Betreft: Zienswijze ontwerpwijzigingsplan 's-Gravendeelsedijk 175
(NL.IMRO.0505.WP177Sgravdijk175-2001)

notitie Zienswijze impact toekenning extra geluidruimte aan ZHD Stevedores

project Ontwerp wijzigingsplan 's-Gravendeelsedijk 172
met kenmerk: NL.IMRO.0505.WP177Sgravddijk175-2001

Bijlage 1: geluidszone totale industrieterrein Groote Lindt/Dordt-West

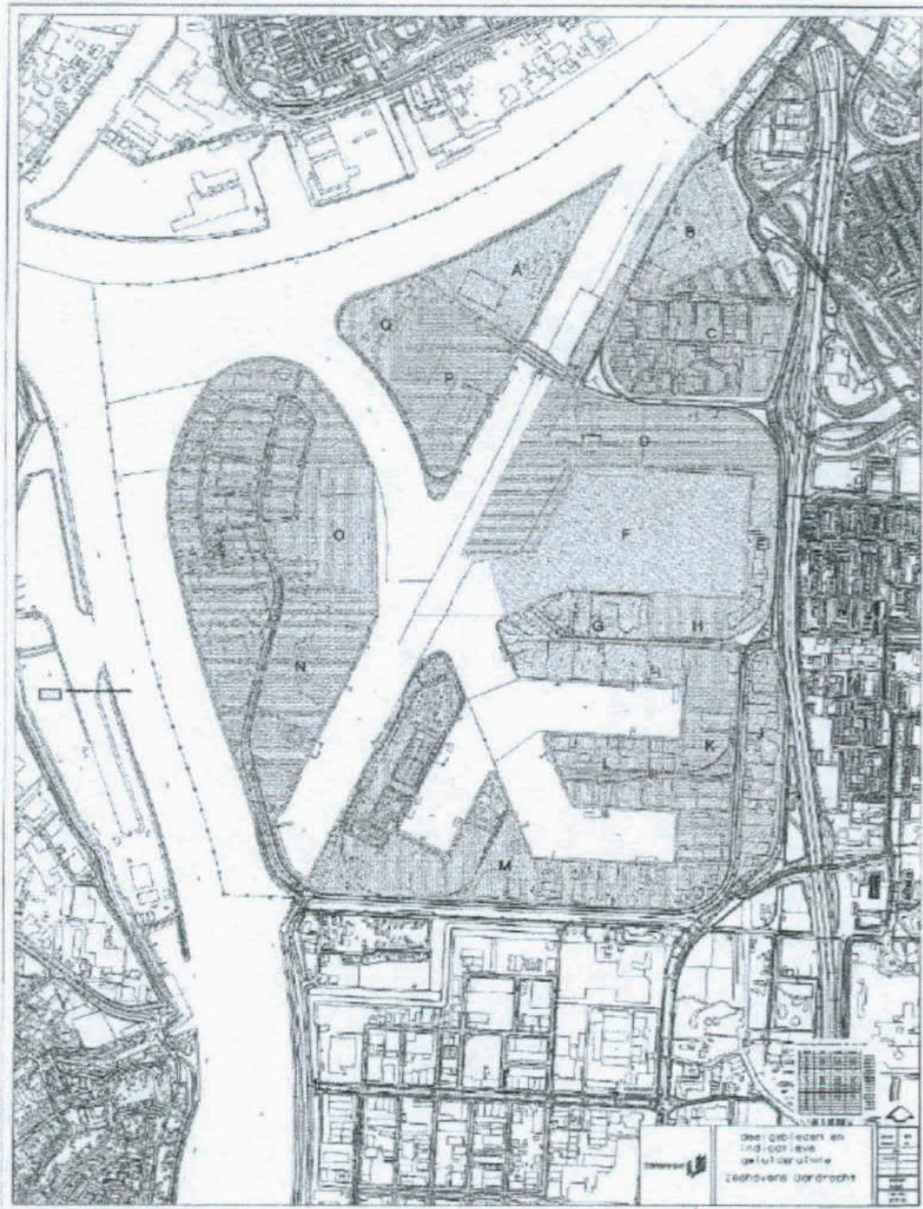
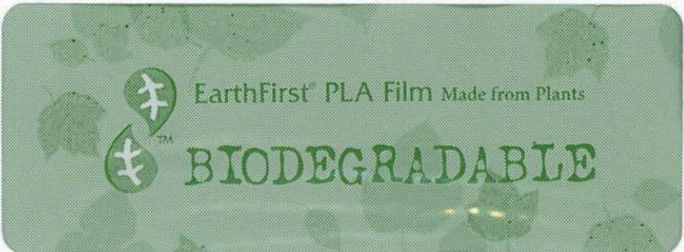
De gemeente Dordrecht heeft op 21 december 2022 het voornemen bekend gemaakt om op basis van haar wijzigingsbevoegdheid te komen tot een herverdeling van de geluidruimte van het industrieterrein (Grote Lindt/Dord-West, Bijlage 1) ten behoeve van het bedrijf ZHD Stevedores (ZHD).

Het gaat dan om toekenning van extra geluidruimte aan het gebied D (nu in gebruik door ZHD) en het gebied O (PWA-kade), zie Bijlage 2.
